Einsprache gegen das Baugesuch Villa Stutz

Grundstück Nr. 3, Im Stutz 14, St. Niklausen

Abb.1: Kenntnisnahme unserer Forderung nach Reduktion der Turmhöhe auf die Höhe der Westfassade durch Matteo Thun & Partners im Jahr 2022

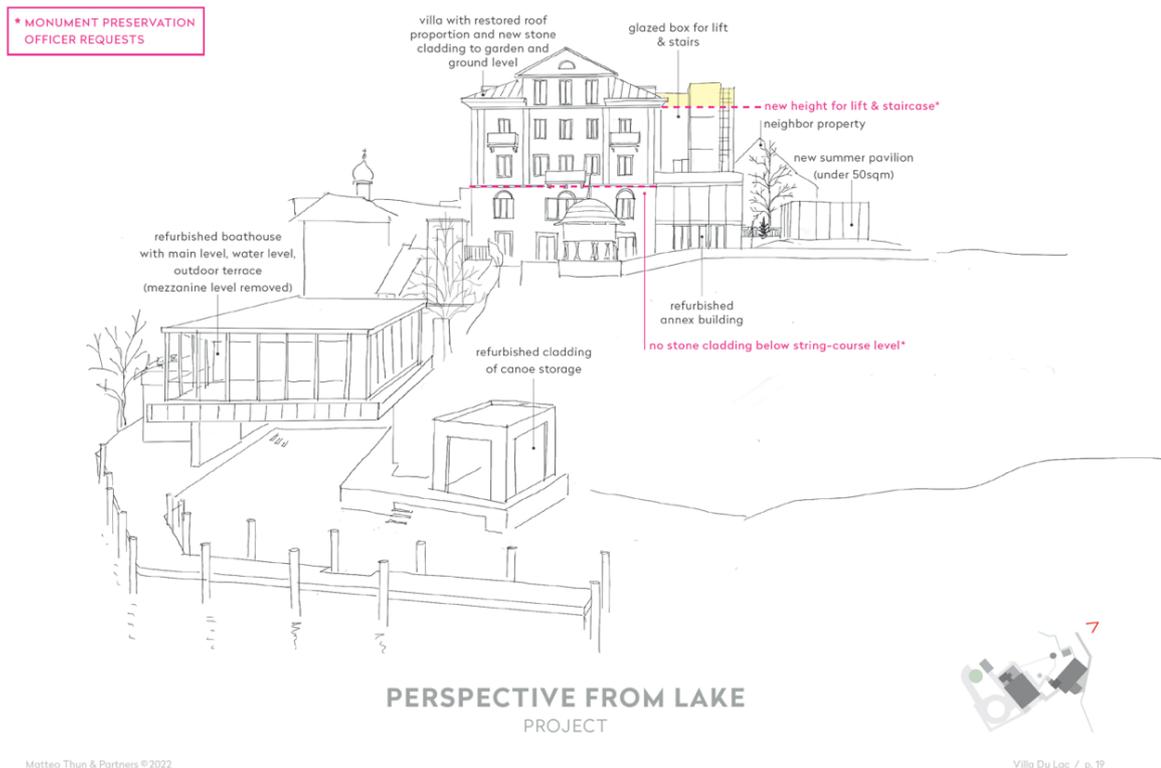
Wir anerkennen die löbliche Absicht der Gesuchsteller, mit der Trennung von historischen und modern Bauelementen die Bausünde aus der Zeit 1995/96 zu mildern um die ursprüngliche Erscheinung der Villa wieder besser zur Geltung zu bringen und damit das Landschaftsbild zu verbessern. Unser Anspruch, dass sich die Annexbaute der geschützten Villa optisch klar unterordnen soll, blieb daher 2022 anlässlich unserer Vorbesprechungen mit Vertretern des Büros Matteo Thun und Partnern unwidersprochen (siehe Abb. 1). Deshalb erstaunt es sehr, dass das Baugesuch statt eines niedrigeren einen höheren und massigeren

Lift/Treppenturm, in noch geringerem Abstand zum historischen Gebäude vorsieht als ursprünglich von Matteo Thun und Partnern skizziert.

- Wie in den obenstehenden Abbildungen gezeigt, kann der Lift- und Treppenturm in seiner Höhe um ein Stockwerk reduziert werden. Wenn er nur noch die Fassadenhöhe des bestehenden Gebäudes erreicht, ordnet er sich diesem optisch unter. Damit wird ein wesentliches Kriterium des Landschafts- und Kulturdenkmalschutzes erfüllt.
- Diese Forderung ist dem Gesuchsteller zuzumuten (Verhältnismässigkeit im engeren Sinn), da das Dachgeschoss der Villa über die noch bestehende, gebäudeinterne Treppe erreicht werden kann und sich diese bei Bedarf mit einem Treppenlift oder einer gebäudeinternen Liftanlage ergänzen lässt.
- Der Verzicht auf den vorgeschlagenen Rückbau dieser Treppe schränkt zwar die geplante Mehrnutzung der beiden obersten Stockwerke ein. Der Eigentümer hat aber keinen Anspruch auf Maximierung seiner Raumnutzung zulasten des Schutzes des Kulturdenkmals.

1. Das Baugesuch sei abzulehnen und zur Überarbeitung zurückzuweisen.
2. Der vom historischen Gebäude klar abgesetzte Lift- und Treppenturm dürfe die Fassadenhöhe des bestehenden Gebäudes nicht übertreffen und seine seeseitige Fassadenbreite habe sich auf das notwendige Minimum zu beschränken.
3. Das Dachgeschoss der Villa sei weiterhin gebäudeintern über die bestehende Treppe eventuell ergänzt mit einer zusätzlichen Liftanlage zu erschliessen.
4. Es sei gemäss § 142 Abs. 3 PBG eine Stellungnahme der kantonalen Dienststelle für Denkmalpflege einzuholen.
5. Auf Terrainveränderungen und den Bau der Pergola in der Uferschutzzone sei zu verzichten.
6. Mit Verweis auf den Plan "Untergeschoss-Gartengeschoss" sei von Amtes wegen vorausschauend zu beurteilen, ob in der Uferschutzzone eine unterirdische Verbindung zwischen der Villa und dem Bootshaus grundsätzlich bewilligungsfähig wäre.

Abb.2: Liftschacht nordöstlich der Treppenanlage geplant

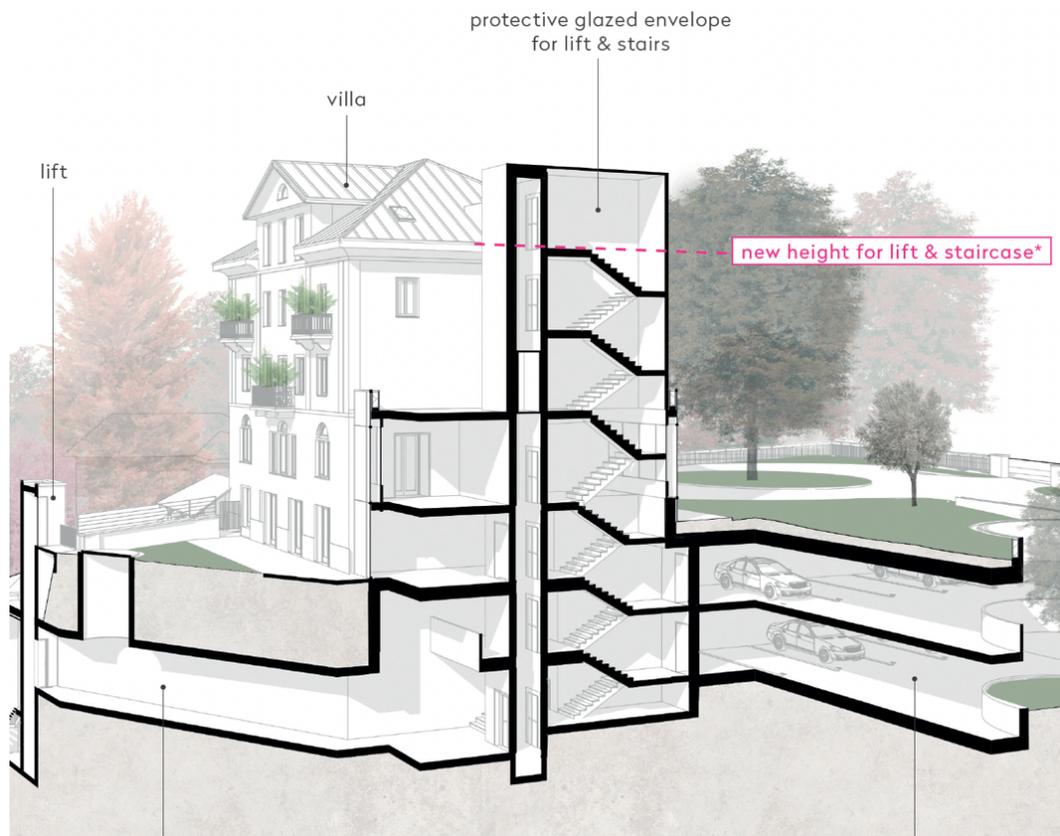
Um die – das Landschaftsbild störende – seeseitige Fassade des Turms möglichst schlank erscheinen zu lassen, regen wir an – wie von Matteo Thun und Partnern ursprünglich vorgesehen (s. Abb.2) –, den Liftschacht statt im Zentrum der Treppenanlage nordöstlich oder südwestlich davon zu planen.

Je schmaler die seeseitige Fassade des modern gestalteten Lift-/Treppenturms erscheint und je weiter er dadurch vom historischen Gebäude wegrücken kann, umso weniger beeinträchtigt er die Erscheinung des schützenswerten Gebäudes und damit des gesamten Landschaftsbilds.
